DICTAMEN DE ESTABILIDAD Y SEGURIDAD ESTRUCTURAL

CENTRO DE REHABILITACIÓN

- Nombre: **C.R.E.E. ZAPATA GABY BRIMMER. CENTRO DE REHABILITACION.**
- Uso: Centro de rehabilitación.
- Clasificación: B1
- Ubicación: Av. Emiliano Zapata No. 300, Col. Santa Cruz Atoyac, C.P. 03310, Del Benito Juárez, Ciudad de México.
- Zona Geotécnica: III

OCTUBRE 2017

Foto 22. Techumbre de concreto armado en buen estado estructural del cuerpo principal del CENTRO DE REHABILITACION GABY BRIMMER.

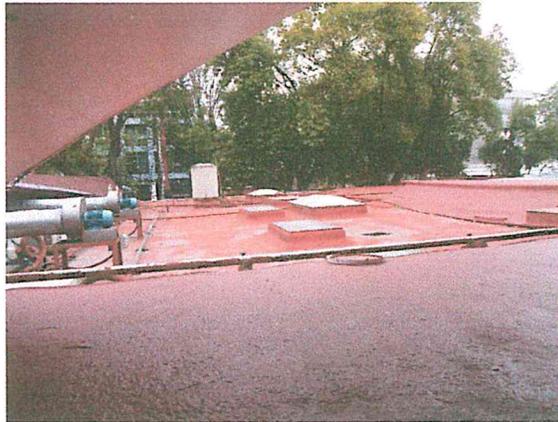
El cuerpo del edificio no presenta desplomes ni deformaciones visualmente apreciables. Las losas de la techumbre, los firmes, las columnas, las traveses y la estructura en su conjunto no presentan ninguna afectación estructural considerable ocasionada por el sismo, sin embargo hay secciones de muros divisorios que sufrieron grietas y desplazamientos. Derivado de lo anterior, se dictamina que la **PRIMERA ESTRUCTURA (PRINCIPAL) DEL EDIFICIO DEL C.R.E.E. ZAPATA GABY BRIMMER, ES UNA EDIFICACION DE BAJO RIESGO. SE DEBEN REPARAR LOS MUROS DESPLAZADOS PARA QUE SEA HABITABLE.**

Foto 25 y 26. Trabes, columnas y techumbre en "W" de concreto armado prefabricado de la zona de EMBARQUE.

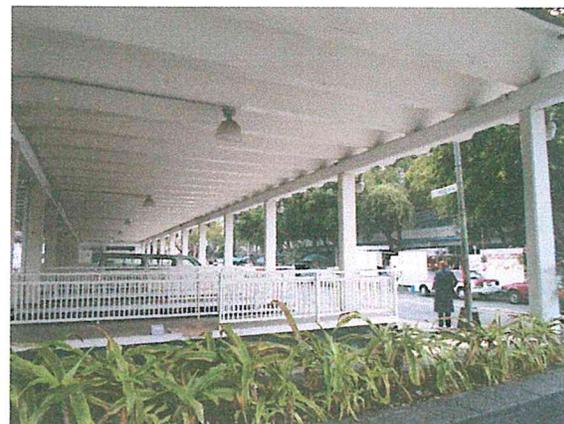
El cuerpo de la techumbre no presenta desplomes ni deformaciones visualmente apreciables. Con excepción de tres nodos (unión trabe-columna) la losa en "W" de la techumbre, los firmes, las columnas, las trabes y la estructura en su conjunto no presentan ninguna otra afectación estructural considerable ocasionada por el sismo. Sin embargo se deben reparar y reforzar los nodos afectados estructuralmente. Derivado de lo anterior, se dictamina que la **TERCERA ESTRUCTURA (EMBARQUE) DEL EDIFICIO DEL C.R.E.E. ZAPATA GABY BRIMMER, ES UNA EDIFICACION DE BAJO RIESGO. SE DEBEN REPARAR Y REFORZAR LOS NODOS AFECTADOS, PARA QUE SEA HABITABLE.**

1. En relación a la PRIMERA ESTRUCTURA DEL CENTRO DE REHABILITACION, se deben remplazar los muros divisorios que presentan grietas y desplazamientos.
2. En relación a la SEGUNDA ESTRUCTURA DEL CENTRO DE REHABILITACION (ORTESIS Y PROTESIS) se debe demoler.
3. En relación a la TERCERA ESTRUCTURA DEL CENTRO DE REHABILITACION (EMBARQUE), se deben reparar y reforzar los nodos columna-trabe, que tienen afectación estructural.
4. En relación a la CUARTA ESTRUCTURA DEL CENTRO DE REHABILITACION (CUARTO DE CALDERAS), se deben reparar y reforzar las zonas de las traveses con acero expuesto.

Foto 27 y 28. Losa de vigueta y bovedilla con afectaciones de humedad en el CUARTO DE CALDERAS.

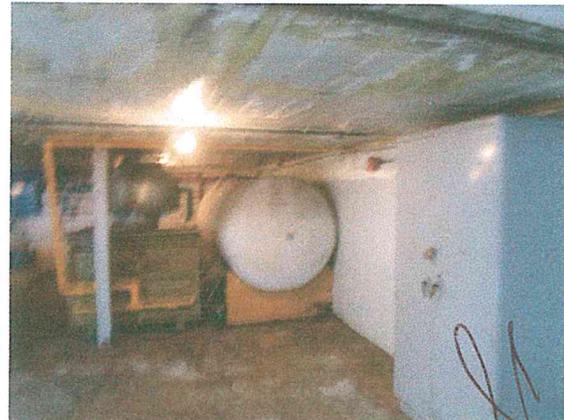
Losa vigueta-bovedilla: Sin afectación estructural. No se aprecian grietas ni deformaciones. Sin embargo se observan fuertes problemas de humedad.
